Vuorovaikutus- raportti

Kaarelan yleisten alueiden suunnitelma
2024-2027

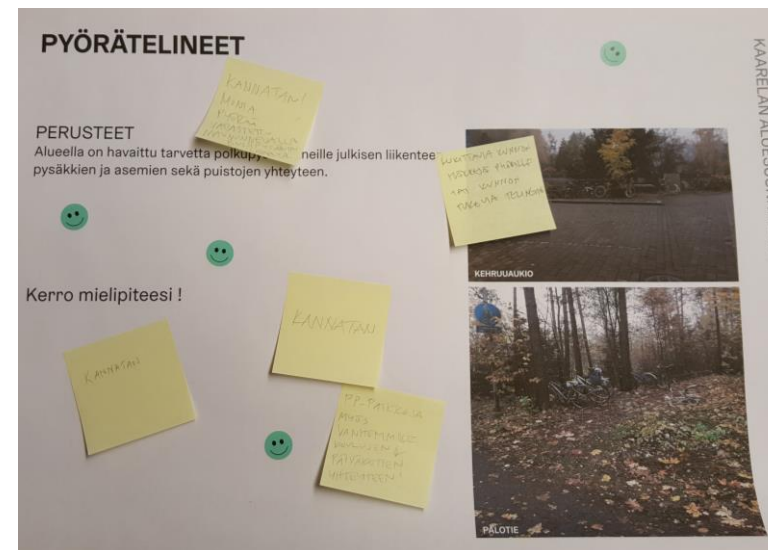
- Kannatan! Monta pyörää varastettu Maununnevalla bussipysäkin läheltä
- Pp-paikkoja myös vanhemmille koulujen ja päiväkotien yhteyteen!
- Lukittavia kunnan häkkeitä pyörille ja kunnan tukevia telineitä
- Pyöräteline uuden jäähallin luo sekä Kalannintien, Perhekunnantien ja Kaarelanraitin ympyrään bussipysäkeille
- PP-pysäköinnit kuntoon

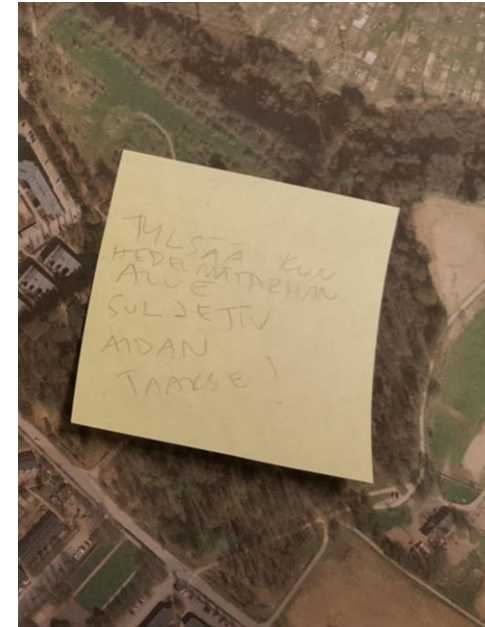
- Tylsää kun hedelmätarhan alue suljettu aidan taakse
- Aidat omenatarhaan mutta portit auki. Portit suljettuna satoaikaan!
- Lisää omenapuita, myös joka puolelle kaupunkia
- Kaarelanpuiston metsänhoito tärkeää
- Kartanon läheiset kalliot ja osin metsä kuluneita ja roskaantuneita
- Kartanopuisto / Kaarelanpuisto / hedelmätarha-selvitysalueella huonot reitti yhteydet, erityisesti pyöräilylle.
- Kartano ränsistynyt, olisi kiva saada näköyhteys ympäristöstä kartanoon
- Kartano ympäristöineen paremmin esiin.
- Pelastettava Kartanopuisto, alueen kartanomiljöö katoaa. Kehittämiskelpoinen
- Kartanonpuistoon hoidettu harvapuustoinen puistometsä, jossa niittyjä ja metsäaukioita. Arboretumtyyppinen, piknik jossa puilla puulajikyltit.
- Retkipöytiä piknikille, ehkä jopa grilli. Nyt kallioilla grillataan joka viikonloppu.
- Kahvikioski mäen juureen

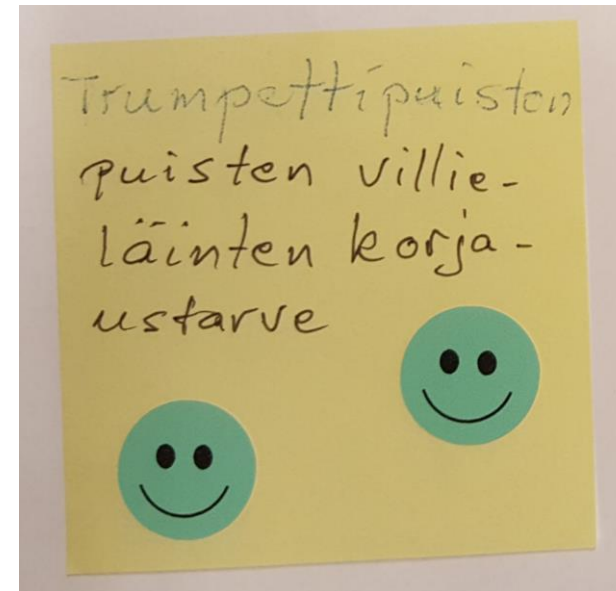
- Puistorakennus pieni ja vanha
- Puisto on epäselvä
- Tilava puisto! Mahtuisi jotain erityistä
- Kesäkuumalla alueella ei ole varjoa → erämaan tuntu
- Oma teema puistolle
- Teema puisto
- Voisiko olla pienten alue ja isojen alue erikseen, nyt työläs vahtia
- 2v lapsille turvallisia leikkipaikkoja ja telineitä, innovatiivisia ja erilaisia, jotta puisto saisi vetovoimaa syrjäisessä kolkassa
- Leikkipuisto Trumpetin koripallokenttä kuoppainen, korit huonot
- Kuntoiluportaat puiston oik. puolella olevaan mäkeen
- Puisten villieläinten korjaustarve
- Valaistus voisi olla vielä parempi
- Valaistusta paremmaksi
- Leikkipuisto Kannelmäki on kunnostettu. Nyt on Trumpetin vuoro!

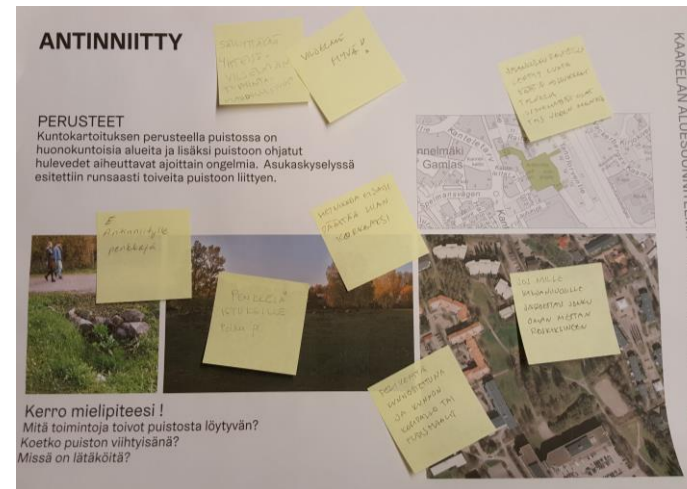
- Antinniityn puisto säilytettävä puistona, ei palstaviljelyalueena
- Viljely → vastustetaan ●
 - Istutettu puita, epäsiisti ympäristö
 - Valvontaa
- Säilyttäkää yhteisöviljelmän toimintamahdollisuudet!
 - Viljelmä hyvä!
- Heinikkoa ei saisi päästää liian korkeaksi
- Ei penkkejä
- Penkkejä istutuksille polkuja
- Jos niille kaljanjuojille järjestäisi jonkin oman mestan roskiksineen
- Pelikenttä kunnostettua ja kunnan koripallo tai futismaalit.
- Ulko-jumppasali
- Jalankulkureiteille kertyy lunta → jäätä → liukkaat talvella
→ syvemmät ojat veden mennä
- Hulevesiongelman
